Znak sprawy :02/2018

Pakiet 5

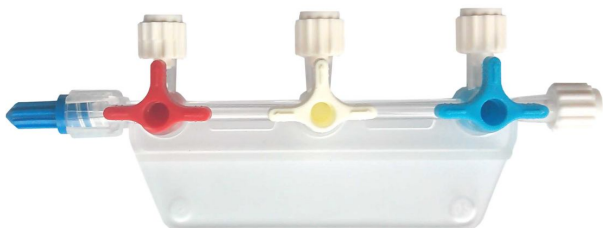
Czy Zamawiający dopuszcza rampy 3 i 5 drożne, jak na rysunku poniżej, tzn. z optycznym oznaczeniem pozycji otwarty-zamknięty (bez zatrzasku kulkowego, typu flowswitch) :

Odp. Tak
